ДИРЕКТИВА ЛЕТНОЙ ГОДНОСТИ

№ 2018-322-01

ТЕХНИЧЕСКОЕ РЕШЕНИЕ RRJ0000-OR-470-1975

по поддержанию летной годности самолетов типа RRJ-95 в связи с обнаружением несоответствия в креплении прижимов окон пассажирской кабины р/н Т7.92.0704.105.000.70/В

Рис.1. Конструкция окна пассажирской кабины.

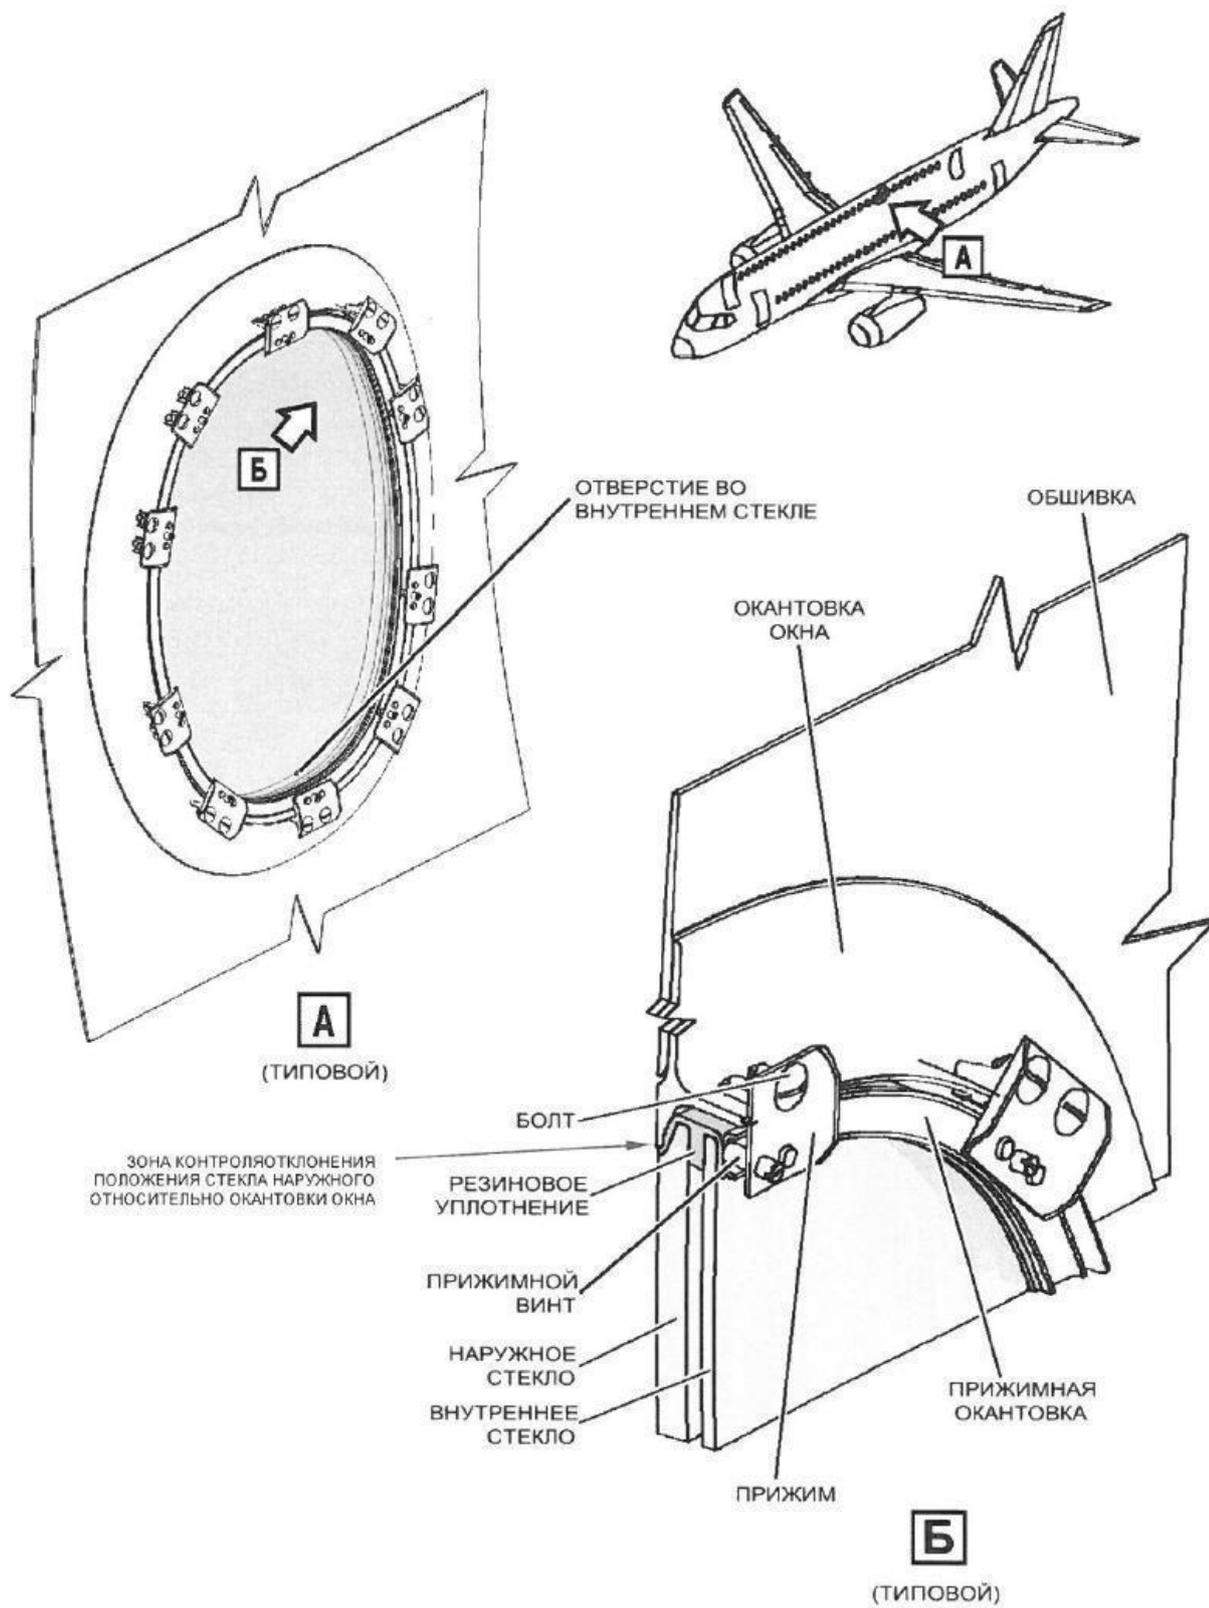
ПРИМЕЧАНИЕ 3: Установку прижимов р/п Т7.92.0704.105.000.70/В на болты р/п 5-12-Ц-ОСТ 1 31158-80 выполнять с нанесением тонкого слоя пасты LU-052 или герметика IS-069 на резьбовую часть винтов предварительно выполнив очистку контактирующей поверхности прижима и окантовки окна (см. Рис.1) обтирочной ветошью, смоченной бензином-растворителем.

ПРИМЕЧАНИЕ 2: В процессе монтажа прижимов взамен ранее установленных прижимных винтов р/п 5-16-Хим.Пас-ОСТ 1 31574-80 выполнить установку новых винтов с шестигранной головкой р/п 5-16-Хим.Пас-ОСТ 1 31503-80.

Затяжку винтов производить в соответствии с работой РЭ 56-21-01-900-801. Выполнять затяжку винтов 6 (пункт 4 "Б (6)", стр.402) по следующей технологии: поочередно отворачивая каждый винт на противоположных сторонах окантовки до появления зазора, вновь закрутить винты до касания с прижимной окантовкой. После касания повернуть винт на 1,5 оборота, при этом допускается деформация (отгиб) уголка на 1,5 мм.

Fig.1. Passenger Cabin Window.

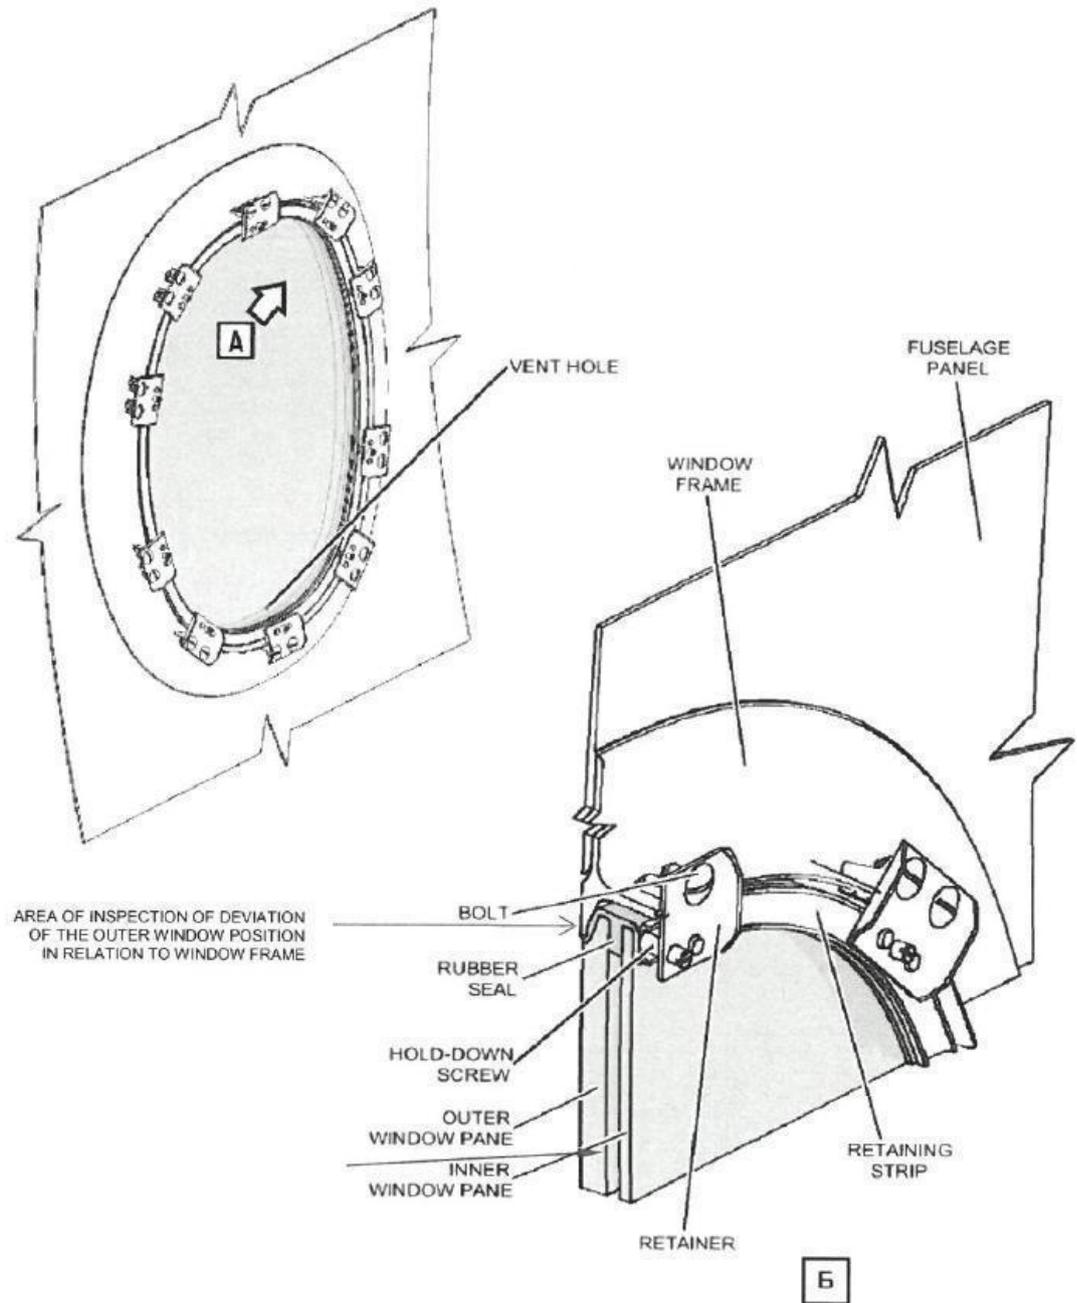
NOTE 3: Installation of retainers p/n T7.92.0704.105.000.70/B with the bolts p/n 5-12-Ц-ОСТ 1 31158-80 to be performed with application of a thin layer of paste LU-052 or sealer IS-069 on a threaded part of screws after preliminary cleaning of the contacting surface of the retainer and retaining strip (see Fig.1) with a cleaning rug soaked in solvent.

NOTE 2: During retainers installation instead of previously installed hold-down screws p/n 5-16-Хим.Пас-ОСТ 1 31574-80 to perform installation of new screws with hexagon head p/n 5-16-Хим.Пас-ОСТ 1 31503-80.

To perform tightening of screws IAW AMM 56-21-01-900-801. To perform tightening of screws 6 (clause 4 "Б (6)", page 402) as per the following procedure: removing one-by-one each screw on the opposite sides of the strip until the gap appearance, again tighten the screws until they contact with the retaining strip. After contact to turn the screw for 1.5 of the turn, at that deformation (bending) of the corner for 1.5 mm is allowed.
